III プルサーマルに係る安全性等について

論点1 プルトニウムの特性

○国の見解（発電用軽水炉型原子炉施設に用いられる混合酸化物燃料について 4. 結論）

図5 ボロンカーバイド型制御棒概略図

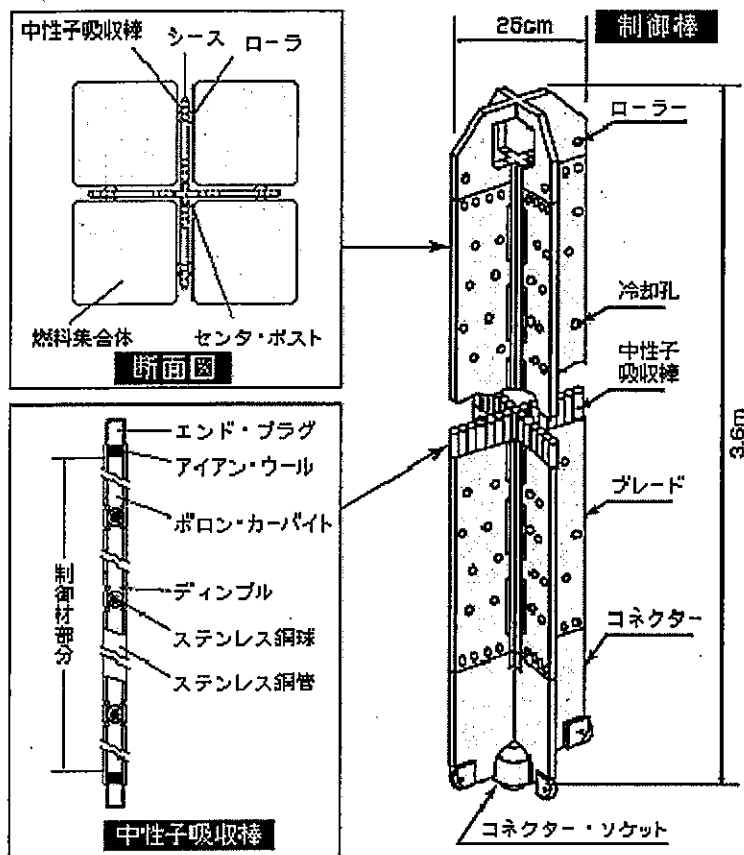
- ・ MOX燃料を装荷すると炉心平均の高速中性子（エネルギーが高い中性子）が5%程度増加するが、炉内構造物等に有意な影響を与えることはない。

女川3号機で使用している、ボロンカーバイド型制御棒は、中性子照射による構造材の脆化によってその機能が維持できなくなる事例はこれまでにない。

なお、同型の制御棒は、ホウ素（ボロン）が熱中性子をよく吸収する性質を利用しており、熱中性子を吸収することによりボロンが減少していく。そのため、制御棒の劣化は熱中性子照射量に依存し、高速中性子照射量増加による影響はない。

図6 使用済燃料プール・使用済燃料貯蔵ラック概略図

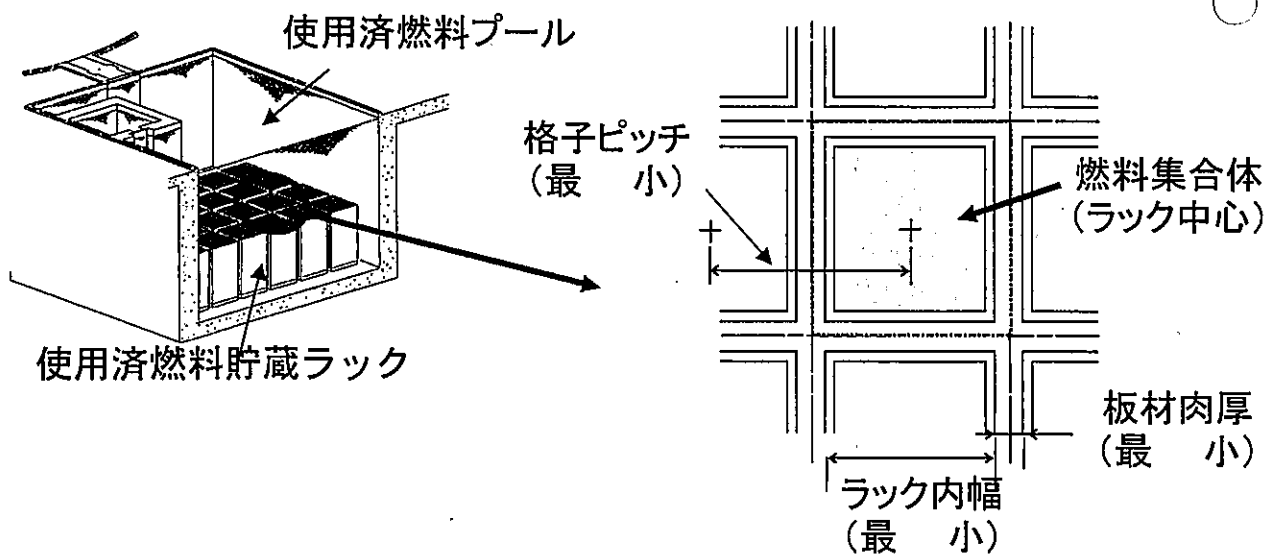
- ・ MOX新燃料，使用済MOX燃料は燃料プールの使用済燃料貯蔵ラックに貯蔵される。

核分裂が起きやすい最も厳しい状態を想定しても，貯蔵燃料の臨界を防止することが出来ることを確認している。

プール水温度

4℃（中性子の減速効果が最も高い温度）を想定する。

ボロン（中性子吸収材）添加率

貯蔵ラックのボロン添加率を製造上の仕様の下限值とする。

貯蔵ラックの製造公差

板材肉厚は仕様上の最小値とし，ラックによる中性子吸収量を少なく想定する。
格子ピッチ，ラック内幅を仕様上の最小値とし燃料集合体間の距離が小さいことを想定する。

貯蔵ラック内における燃料集合体配置

燃料集合体がラック中心に配置（ラック壁面から最も離れた位置）された状態を想定する。

図4-1 輸送容器概要図

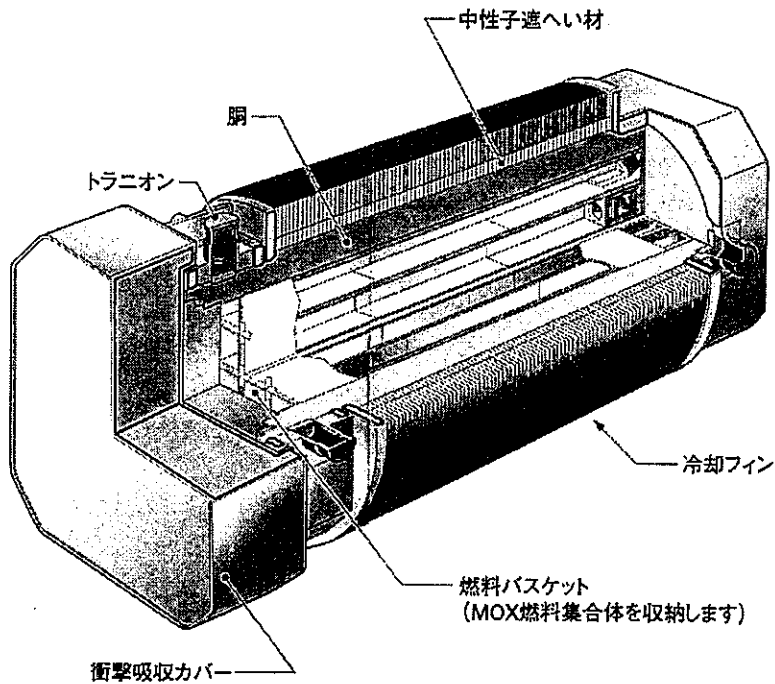
MOX燃料は新燃料でもウラン燃料より放射線が強いが、安全に輸送することができるのか。

- ・ MOX新燃料は、ウラン新燃料に比べ線量や発熱量が高いが、放射線の遮へいおよび冷却能力を備えた専用の輸送容器（図4-1）に収納して輸送するため、安全に取り扱うことができる。
- ・ 輸送方法は専用船（図4-2）による計画的な海上輸送により、直接発電所の港へ運び込むため、安全に輸送することができる。

- ・ 専用の輸送容器は通常輸送時には、法令に定める線量当量率基準、表面で2mSv/h、表面から1mで100μSv/hを超えない設計となっており、表面温度についても、同様に法令基準85℃を超えない設計となっている。
- ・ 実際のMOX新燃料輸送時の輸送容器の線量当量率と表面温度は以下のとおり。

- ・ 輸送時の事故に対しては、放射性物質の漏えいによる災害の発生防止の観点から、輸送容器は、落下、火災、水没などの事態に遭遇しても十分耐えられるよう、法令に定める以下の試験でも健全性が確保できるものを使用する。
 - 9mの高さから落下
 - 30分・800℃の環境
 - 水中（15mに8時間、200mに1時間）に浸漬 など
- ・ 輸送容器を上記の落下、耐火、浸漬の試験条件においたときに、容器内部に水が入り、燃料が最も臨界になりやすい状態にある時を条件としても、臨界にならないことを確認している。
